改善箇所説明図

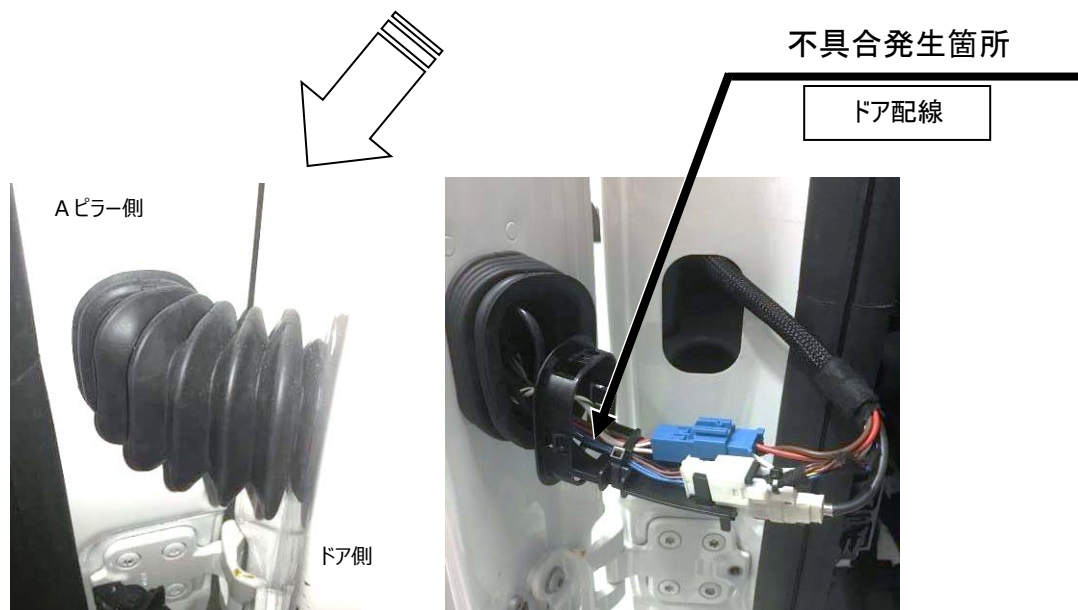
注： は点検し、配索の変更を行う部位を示す

前席のドア配線において、配索が不適切なため、強い引っ張りが生じることがある。そのため、ドアの開閉を繰り返すと当該配線が断線し、最悪の場合、警告表示が点灯してドアミラーウインカーが点灯しなくなる、又は、SRS 警告表示が点灯して側面衝突時に乗員保護装置が適切に作動せず乗員に過度の傷害を与えるおそれがある。

全車両、配索の変更を行う。なお、配線に損傷がある場合は、配線を対策品に交換する。

識別：車台番号の付近に黄色ペイントを塗布する
